Oggetto: D. Lgs. 152/06 - Istanza di Valutazione di Impatto Ambientale acquisita al protocollo al n. 239133 del 31.3.2017 presentata dalla società New Ecology s.r.l.s. con sede legale in Castel Volturno (CE) - P.IVA 03986460610 CUP 8049 - impianto di trattamento e recupero rifiuti speciali non pericolosi sito nel Comune di Castel Volturno (CE) alla via Occidentale Conferenza dei servizi - Trasmissione del verbale della seduta del 21/09/2017 (ricevuto in data 27/09/2017).

Chiarimenti e integrazioni.

Figura 1: Stralcio aree inondabili PTR e ubicazione dell'area di impianto.

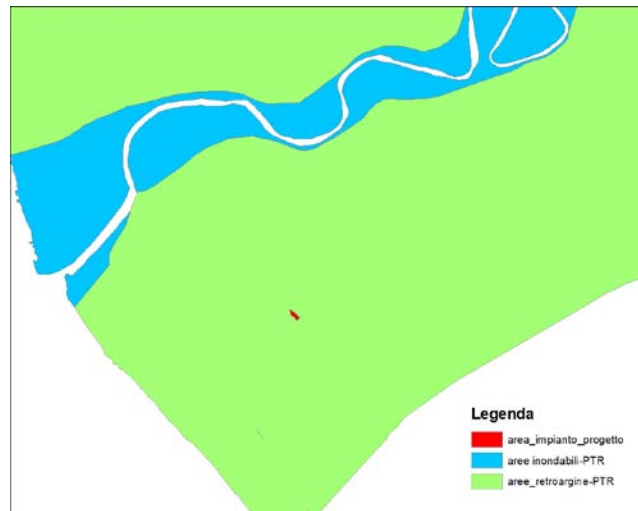
Relativamente al vincolo V-12, riferito alle aree esondabili, anche in questa sede va ripetuta l'avvertenza di cui al vincolo V-01 sulle competenze specifiche in materia delle Autorità di Bacino e vanno altresì ripetute le raccomandazioni ad interessare attivamente le stesse Autorità negli esercizi di localizzazione di dettaglio, inclusa la pianificazione settoriale di responsabilità provinciale. Circa il supporto cartografico, si deve riferire che non è possibile, allo stato, disporre di una cartografia unica di sintesi che riassume in maniera sinottica le specifiche zonazioni operate a livello di scala di bacino nell'ambito dei Piani per l'Assetto Idrogeologico da ciascuna Autorità di Bacino. A livello di scala regionale risulta molto utile il cartogramma di sintesi, relativo alle aree esondabili allegato al PTR e prodotto dal settore difesa suolo della Regione Campania.

Si rappresenta che sul cartogramma di sintesi del PTR l'area oggetto di autorizzazione NON RICADE NELLE AREE INONDABILI, MA SOLO IN QUELLE DI RETROARGINE.
